# Richtungsentscheidung für „Moorburg durch die Hintertür“?

Bewertung der „Szenarien“ der BUE  
zum Ersatz des HKW Wedel vom 10.11.2016

Version 1.0, 4. Dezember 2016

Prof. Dr. Dietrich Rabenstein, HCU Hamburg

**Bild 2:** „Szenario Nord“ (Folie 2 der Präsentation der BUE am 10.11.2016)

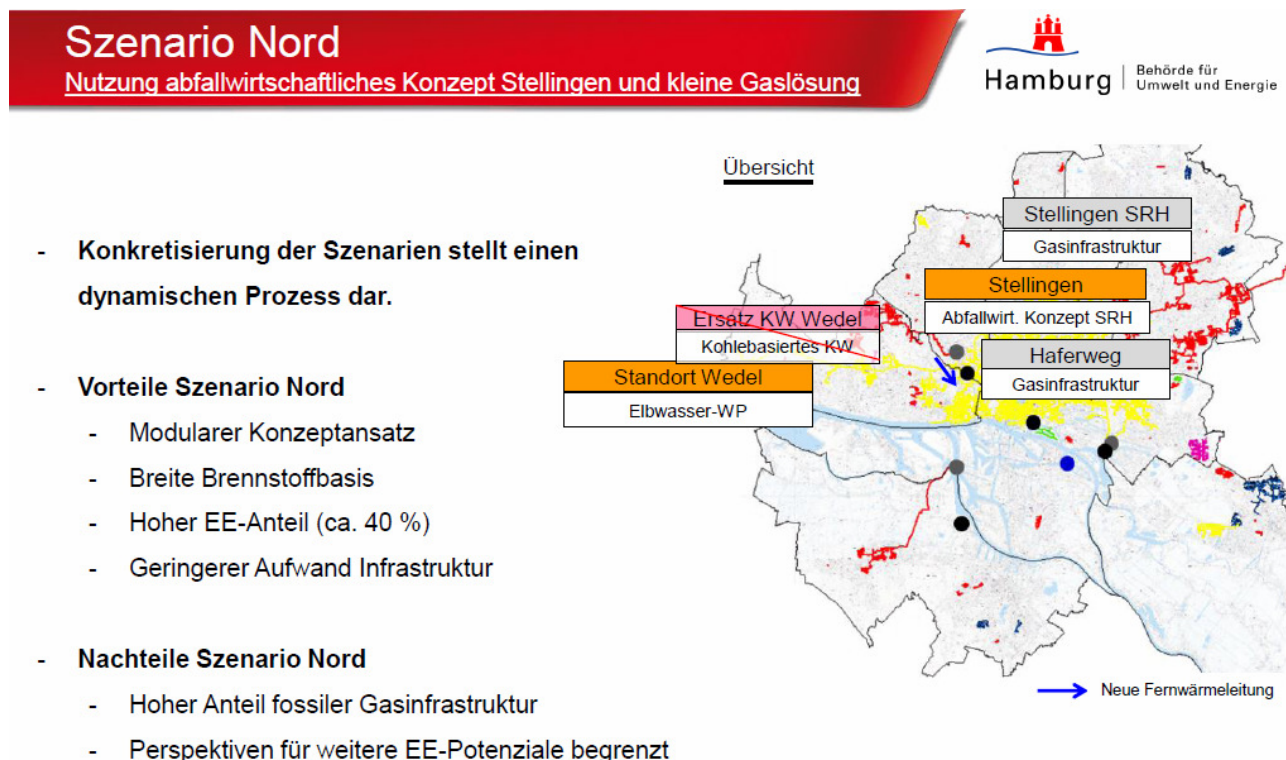
Für den vollständigen Anschluss des Energiestandorts Stellingener Moor ist eine neue Fernwärmeleitung von 2,5 km Länge sowie eine erweiterte Strom- und Gasanbindung erforderlich (Bild 2).<sup>5</sup>

Als Nachteil für das „Szenario Nord“ bezeichnete die BUE einen „hohen Anteil fossiler Gasinfrastruktur“ (Bild 2). Diese Angabe ist irreführend. Durch den Einsatz von Erdgas anstelle von Steinkohle wie in Wedel und durch den hohen Brennstoffausnutzungsgrad, den diese Gasmotoren erreichen, liegt der spezifische CO<sub>2</sub>-Ausstoß um 60 % tiefer als der des Steinkohle-HKW Wedel. Bemerkenswert für den Vergleich mit dem „Szenario Süd“ mit seinem umfangreicheren Einsatz von Müllwärme aus der MVR ist, dass die spezifischen CO<sub>2</sub>-Emissionen der Gasmotoren wesentlich niedriger sind als diejenigen der Müllverbrennung (Tabelle 2). Ursache ist der hohe Eigenverbrauch der MVR. Sobald genügend erneuerbarer Strom zur Verfügung stehen wird – in etwa 20 Jahren – könnten die Gasmotoren mit begrenztem Aufwand von Erdgas auf erneuerbaren Wasserstoff umgestellt werden (Bild 4).

**Bild 5:** „Szenario Süd“ (Folie 3 der Präsentation der BUE am 10.11.2016)

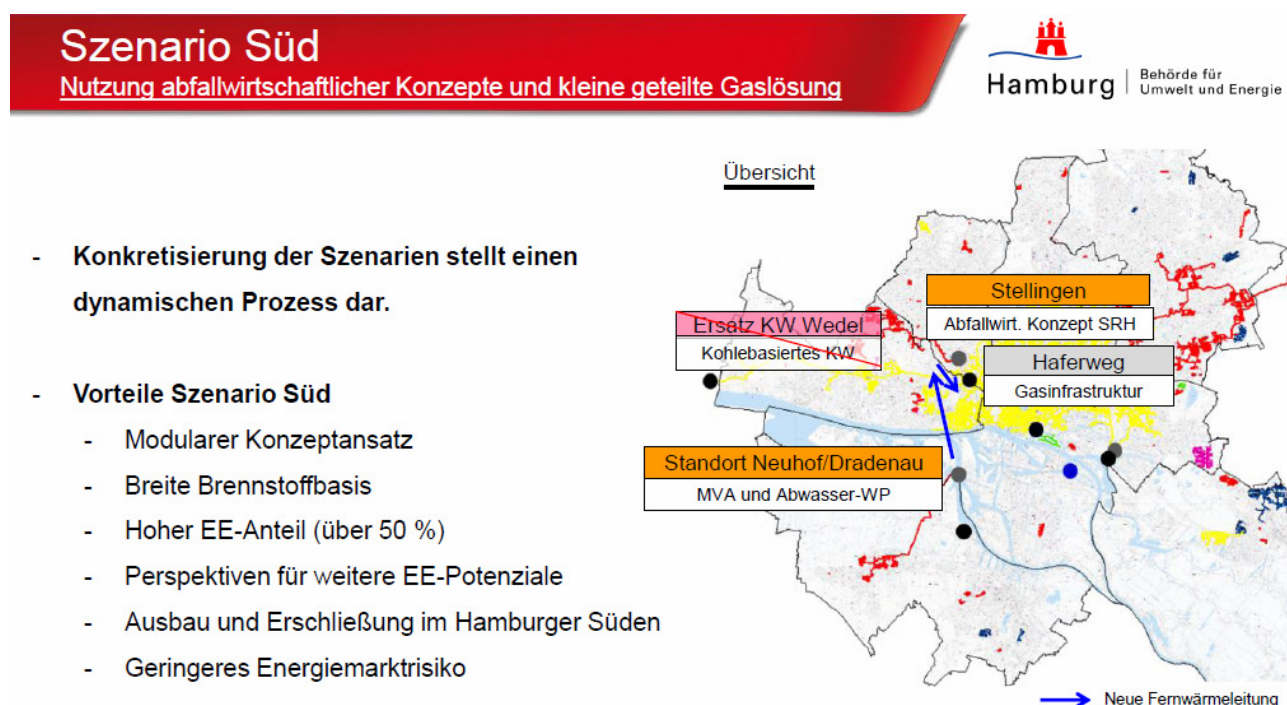
Denn bei der Vorstellung des „Szenarios Nord“ wurden Vorteile **und** Nachteile aufgeführt, beim „Szenario Süd“ dagegen nur Vorteile (Bild 2 bzw. Bild 5), obwohl in der öffentlichen Debatte vor der Beiratssitzung bereits zahlreiche Nachteile von Szenarien mit einer Nutzung der von der MVR bereitgestellten Wärme bekannt geworden waren (vgl. Abschnitt 3.3).

Die von der MVR bereitgestellte Wärme soll im „Szenario Süd“ fast vollständig nach Bahrenfeld geleitet werden. Im Gegenzug soll mit neuen Leitungen Wärme vom HKW Moorburg an die Ölwerke Schindler geliefert werden.

Letztlich wird daher mit dem „Szenario Süd“ eine vollständige Trassenverbindung zwischen dem Heizkraftwerk Moorburg und dem zentralen Fernwärmenetz wie in Bild 8 entstehen.

**Bild 6:** Anteile der im „Szenario Süd“ bereitgestellten Wärme ohne zusätzliche erneuerbare Wärmequellen aus dem Gutachten des Hamburg Instituts (HIC) (nach Folie 9 der „Szenarien“ vom 1.9.2016)

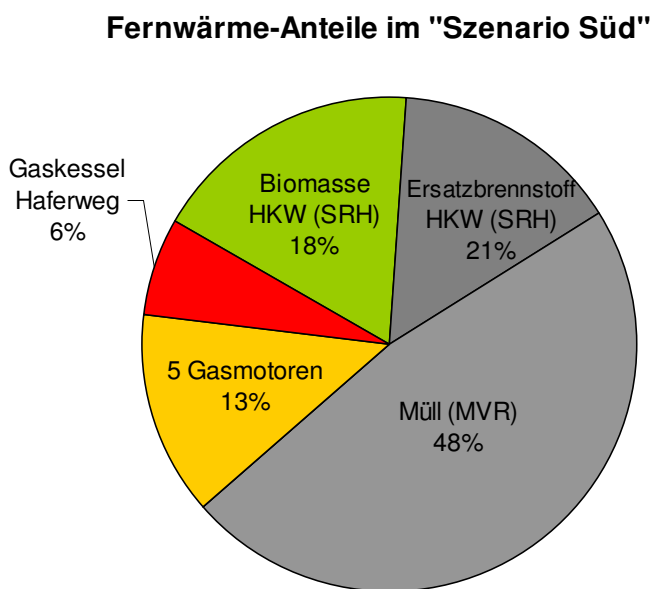
Mit einem fiktiven Fernwärmelieferungs-Tabu zwischen dem HKW Moorburg und der MVR versprach die BUE am 1.9.2016 (Bild 6) einen Anteil an „grüner Wärme“ von 42 %. Am 10.11.2016 gab sie sogar einen „hohen EE-Anteil von über 50 %“ an für den Fall, dass noch Beiträge erneuer-

Der Umfang der in Hamburg produzierten erneuerbaren Wärme würde sich jedoch im „Szenario Süd“ fast nicht ändern. Es würde sich um eine reine „Umbuchung“ handeln. Die angegebenen 42 % „grüner Wärme“ beruhen also fast zur Hälfte auf einem Etikettenschwindel.

**Bild 8:** Varianten der Fernwärmeleitungen vom HKW Moorburg zum zentralen Fernwärmenetz der VWH (Bild: Christian Völker auf Basis von OpenStreetMap, Lizenz CC BY-SA)

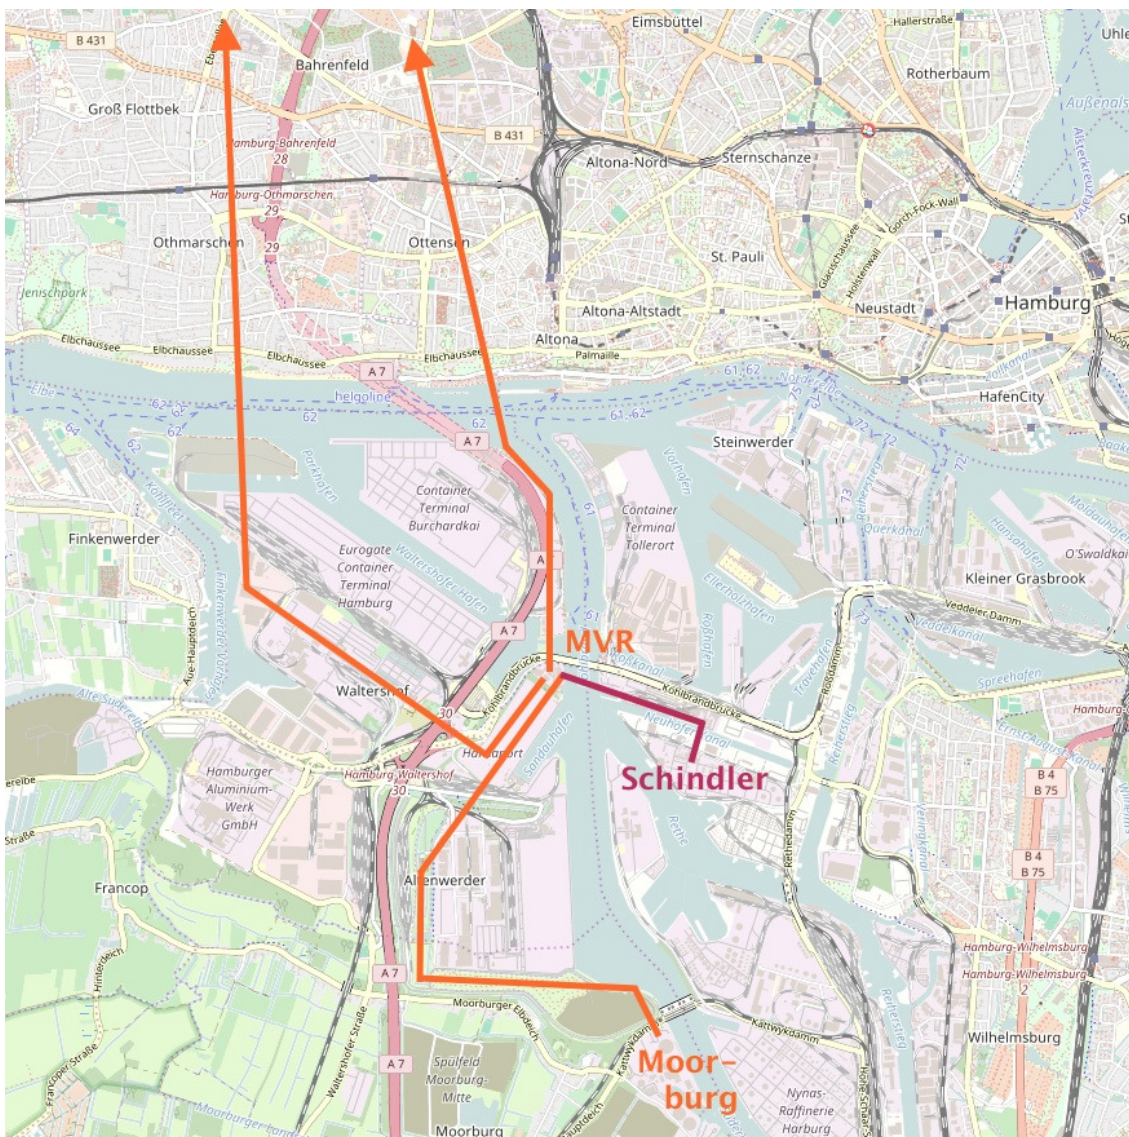
Nach der Außenkommunikation der BUE soll im „Szenario Süd“ einerseits die Müllverwertungsanlage Rugenberger Damm (MVR) wie in den Bildern 6 bis 8 zum zentralen Fernwärmenetz zählen, aber andererseits abgetrennt bleiben vom Steinkohle-Heizkraftwerk Moorburg.

**Bild 9:** Netzkosten-Anteil an den Wärmegestehungskosten für eine Fernwärmeleitung von Bahrenfeld zum MVR im Vergleich zu Wärmegestehungskosten für Erdgas-Motoren<sup>12</sup>

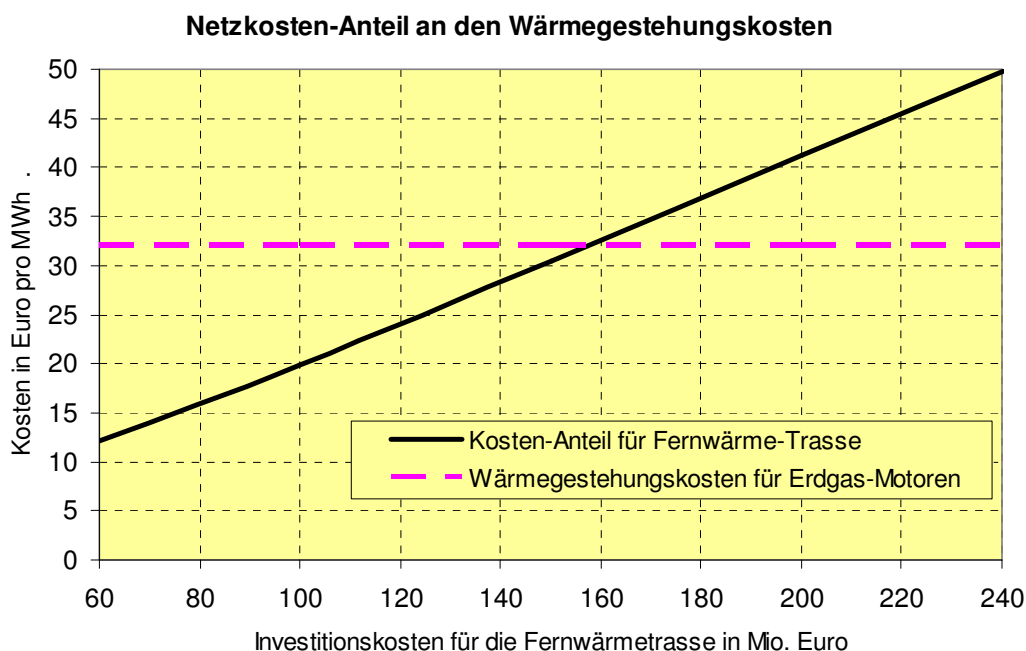
Aus Bild 9 geht hervor, dass schon bei Trassenbaukosten von 160 Mio. Euro der Kostenanteil für die reine Trassenfinanzierung (ohne Anteil für die Bereitstellung der Fernwärme in der MVR) höher ist als die kompletten Bereitstellungskosten für Wärme aus Großmotoren im „Szenario Nord“.
